DYREKTYWA ZDATNOŚCI - AIRWORTHINESS DIRECTIVE
Nr SP -0019 -2002 -A

1.Przedmiot: Samolot / Aircraft, model: M28 „Skytruck”

3.Dotyczy: Zabezpieczenia bloku BI-2A przed wpływem wilgoci w instalacji przeciwpożarowej

MANDATORY BULLETIN No. E/12.050/2001

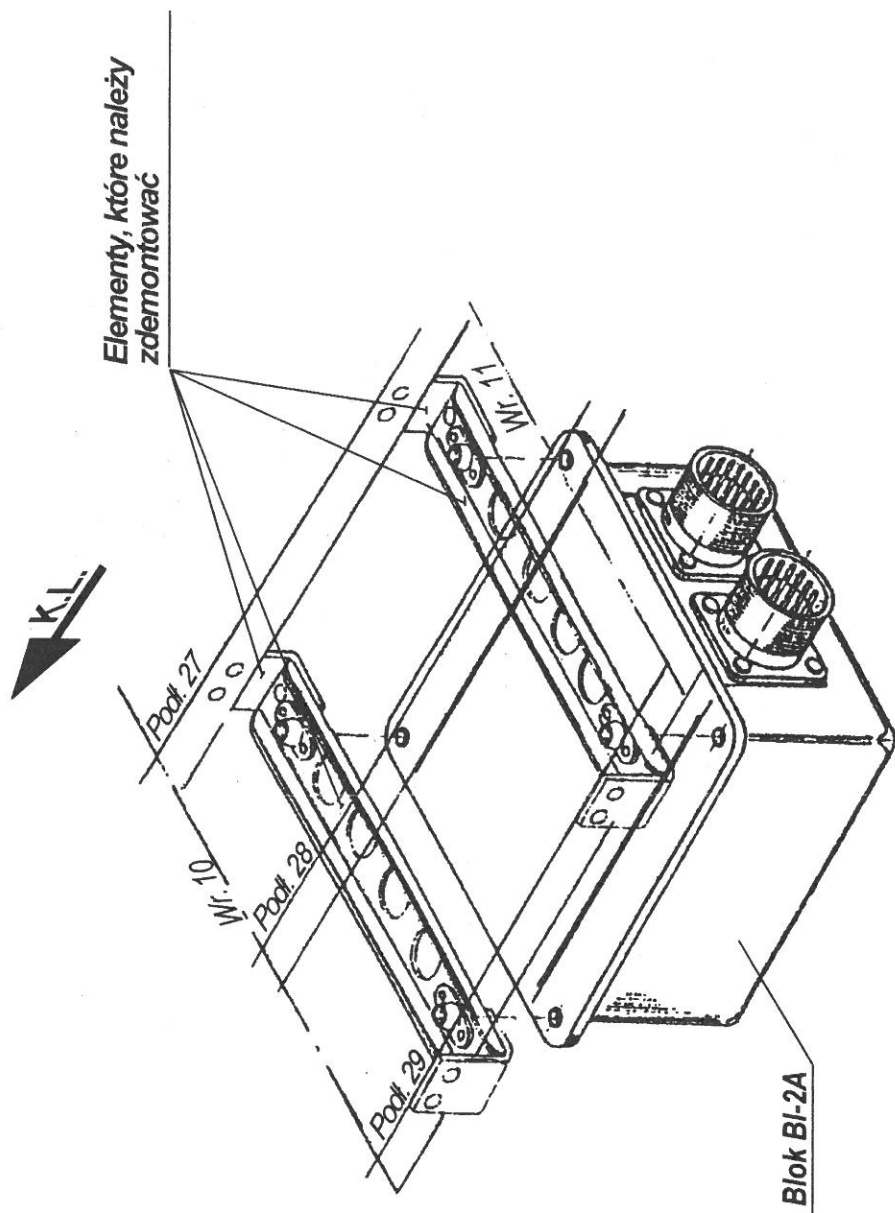
III. TECHNOLOGIA WYKONYWANIA PRAC				
1. Zdemontować blok BI-2A. 2. Zdemontować (wynitować) z podłużnic 27 i 29 wsporniki mocowania bloku (Szkielet 1). 3. Zabezpieczyć blok BI-2A przed działaniem wilgoci w następujący sposób (dotyczy samolotów od AJE001-01 do AJE001-20): - rozplombować blok i po zdemontowaniu osłony pokryć lakierem "FTALUR"; ➤ - wszystkie punkty lutownicze (odizolowane końcówki przewodów wraz ze stykami); ➤ - nie podlutowane końcówki lutownicze; ➤ - wszystkie płytki drukowane z obu stron wraz z elementami lutowniczymi; - zamknąć i zaplombować blok przy pomocy plasteliny. 4. Zgodnie ze szkicem 2 i 3 zmontować nowy stelaż. UWAGA: Na samolocie AJE001-02 stelaż zabudować w miejscu dotychczasowego montażu bloku BI-2A. 5. Pomalować stelaż w następujący sposób: - umyć powierzchnie przeznaczone do malowania wodnym roztworem preparatu do mycia płytowca oraz odtłuścić środkiem SOLVENT CLEANING C28/15, acetonem lub MEK; - na powierzchnie odsłonięte do podłoża metalicznego nanieść grunt reaktywny METAFLEX FCR PRIMER, po minimum 2 godz. i max. 8 godz. nanieść grunt epoksydowy 7429-659-130 z dodatkiem 1,5 ÷ 2% pudru PAP-2; - po około 24 godzinach nanieść dwie warstwy emalii epoksydowej 7462-000-430 zielonej. Drugą warstwę nanieść po około 2 godzinach. Czas utwardzania 24 godziny. 6. Przykręcić do stelażu blok BI-2A i podłączyć wiązki elektryczne. 7. Sprawdzić rezystancję między blokiem BI-2A a kadłubem. Rezystancja ma być mniejsza niż 2000 µΩ. 8. Sprawdzić działanie instalacji przeciwpożarowej.

WIDOK OD WEWNĄTRZ NA PRAWĄ BURTĘ SAMOLOTU (Widok od dołu bloku B1-2A)

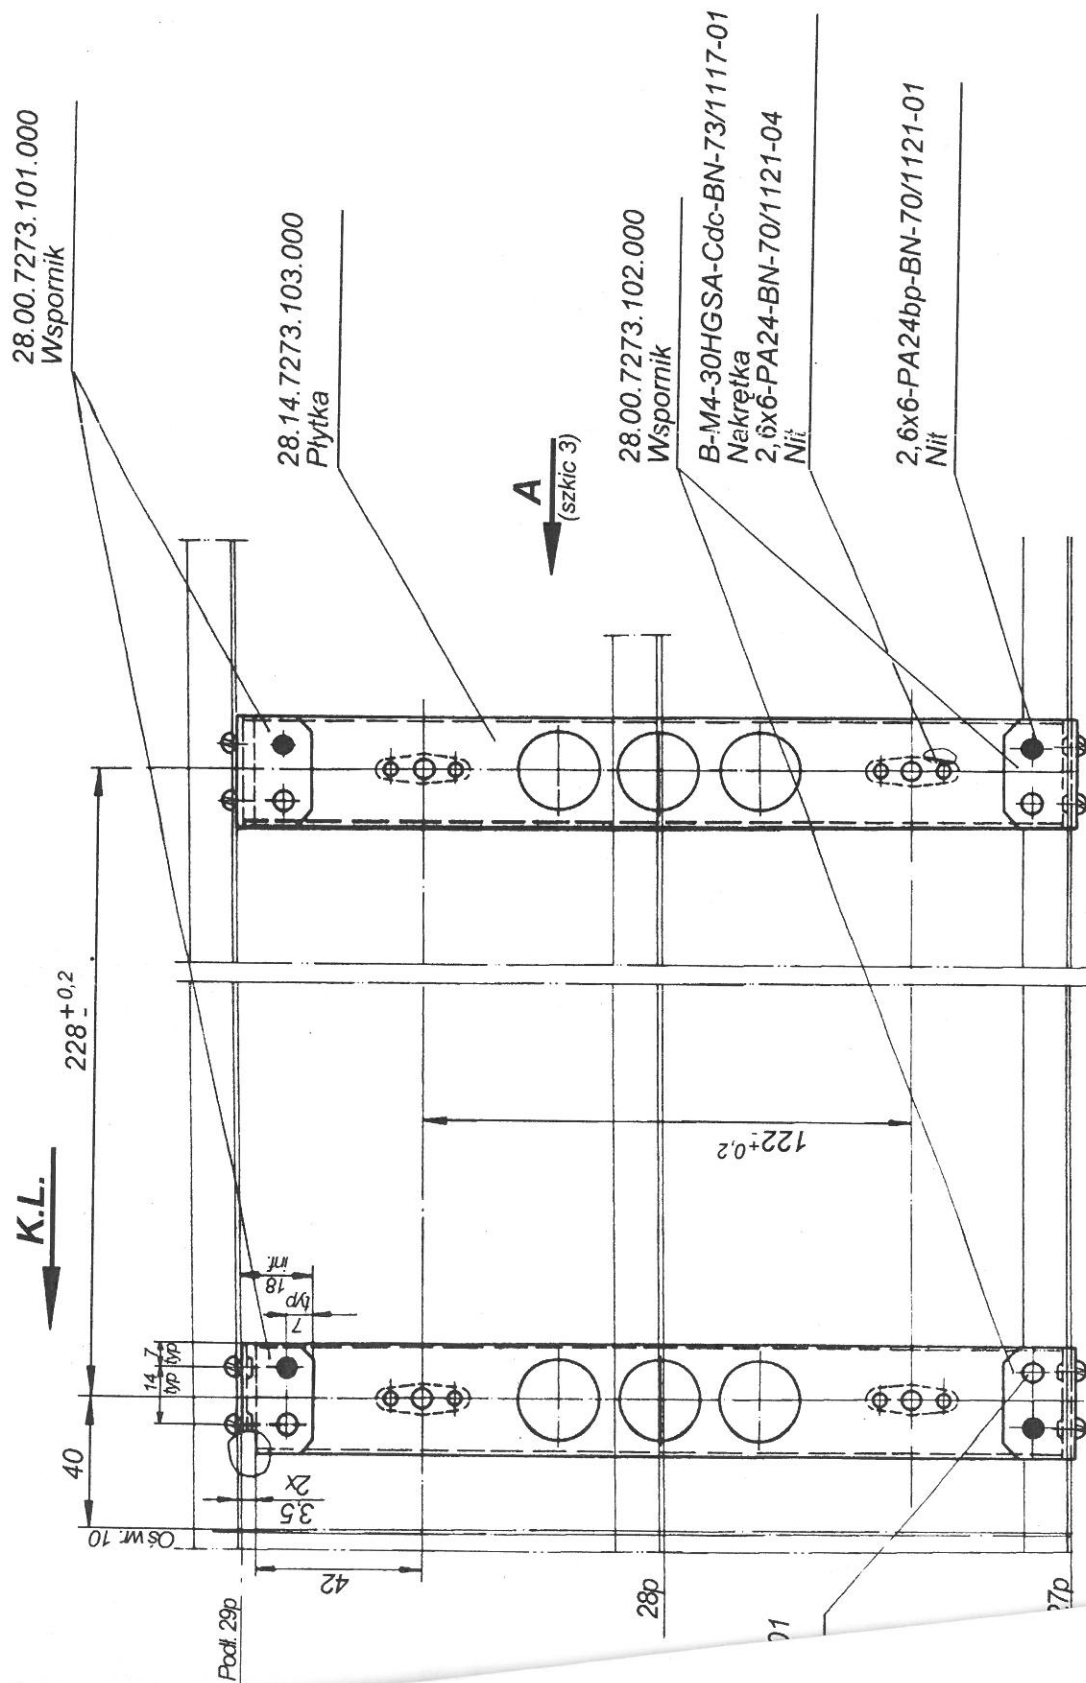
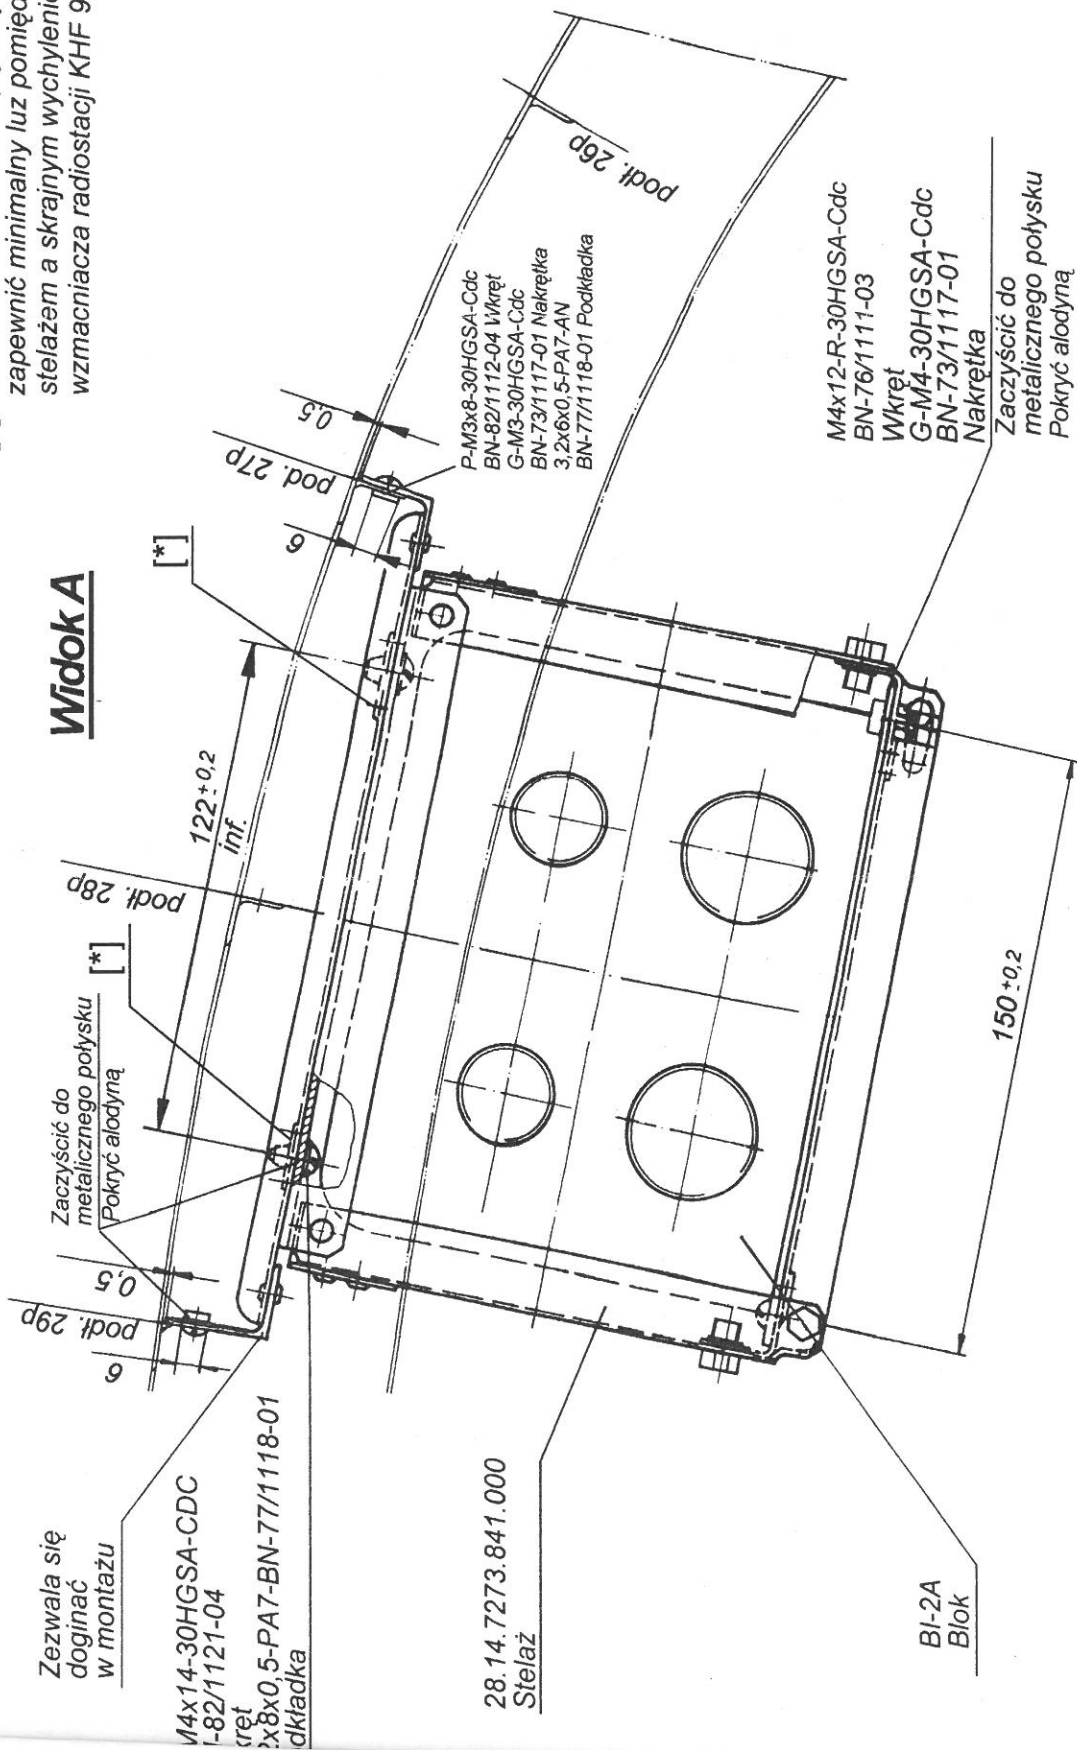
[*]- Ustawić na otworach eliptycznych aby zapewnić minimalny luz pomiędzy stelażem a skrajnym wychyleniem bloku wzmacniacza radiostacji KHF 950

Fig. No. 1

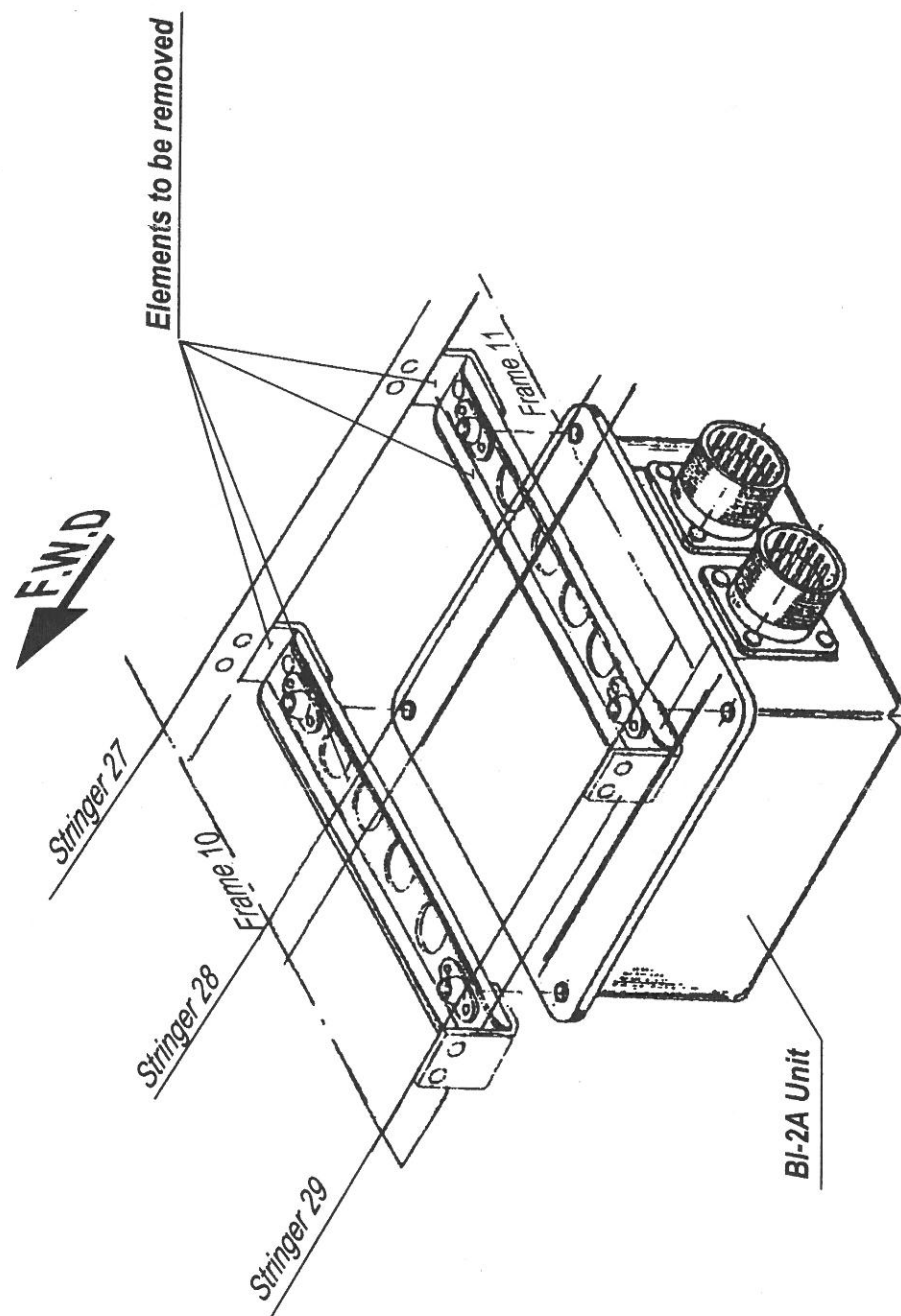
1. Remove the BI-2A Unit.
2. Remove (rivet out) the unit attachment brackets from stringers No. 27 and 29 (Fig. 1)
3. Protect the BI-2A Unit against a moisture effect as follows (effective for airplanes S/N AJE001-01 through AJE001-20):
 - seal the unit off and having removed the shield, cover the following items with "FTALUR" lacquer;
 - - all the solder points (isolated conductor ends together with the contacts);
 - non-soldered solder ends;
 - all the both-side printed circuits together with the solder elements;
 - close and seal the unit using some plasticine.
4. Install a new frame acc. to Fig. 2 and 3.

Fig. No. 2

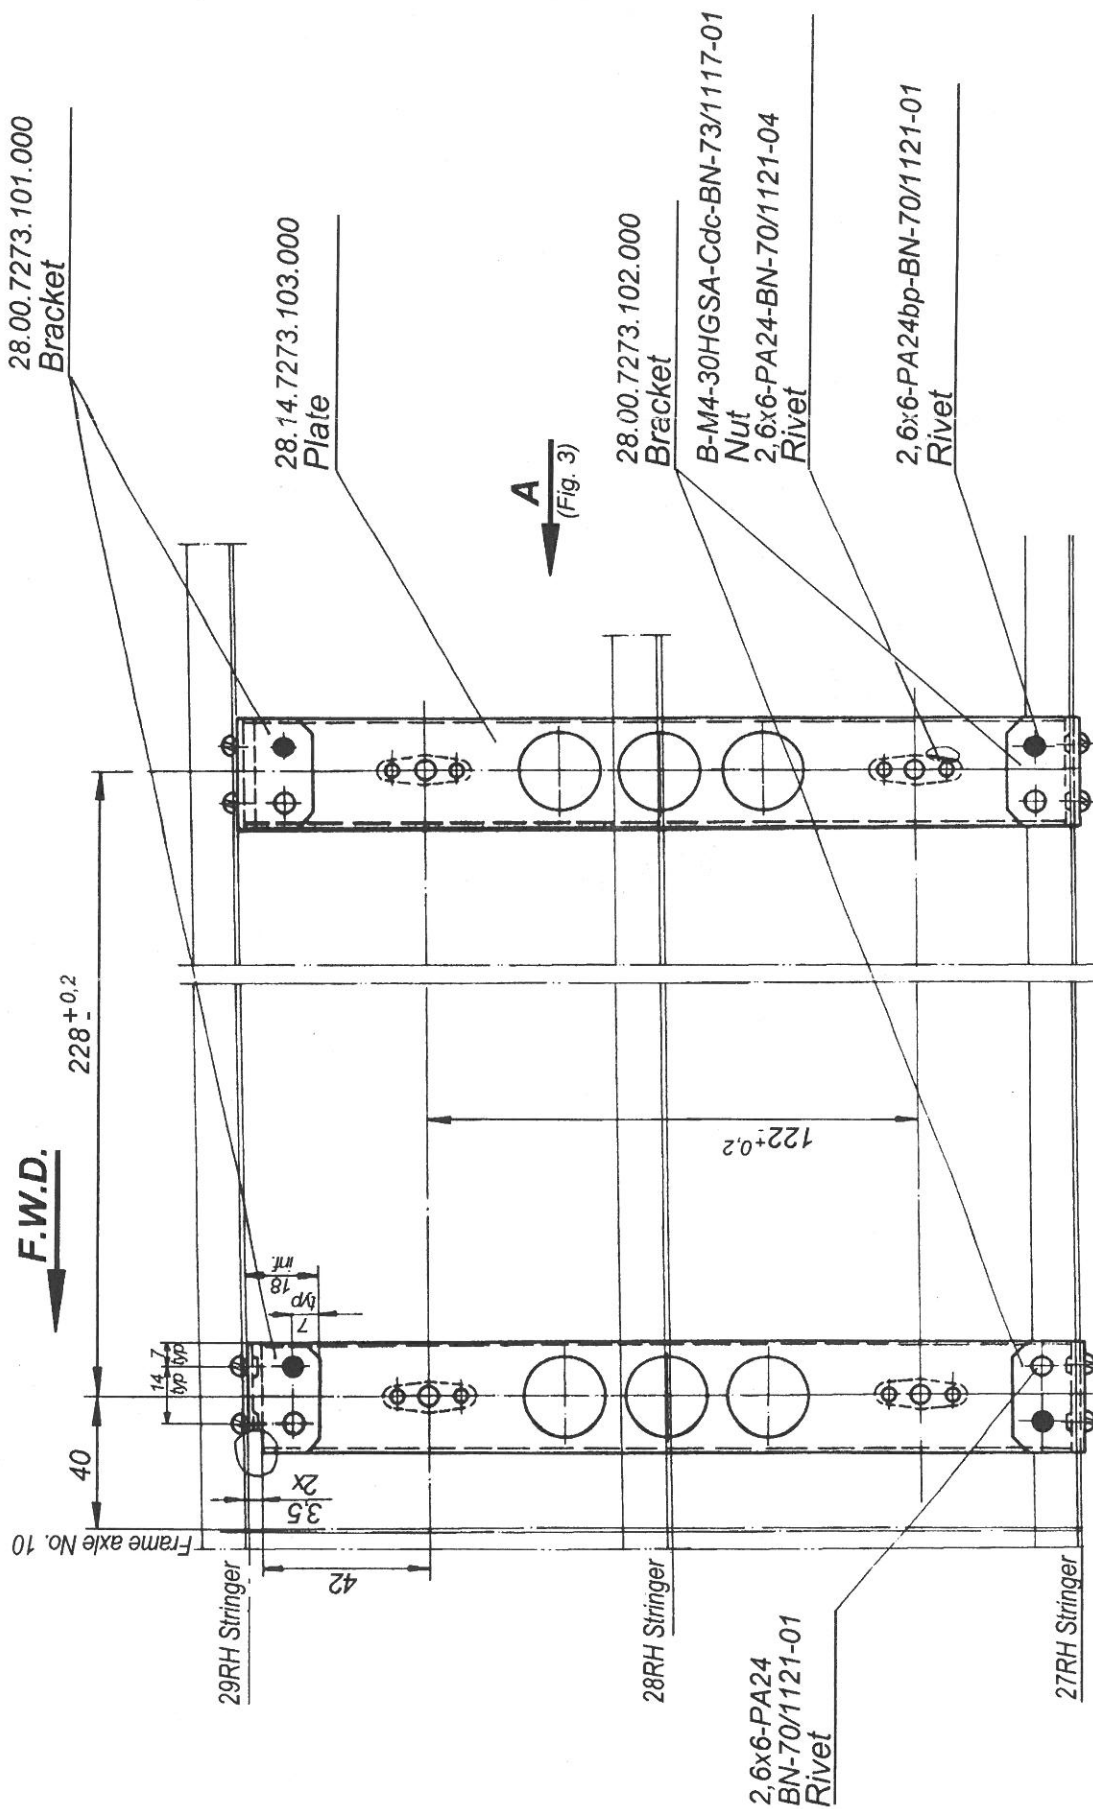
[*]- Locate on the elliptical holes so as to maintain a minimum clearance between the frame and the KHF 950 radiostation amplifier unit extreme displacement.
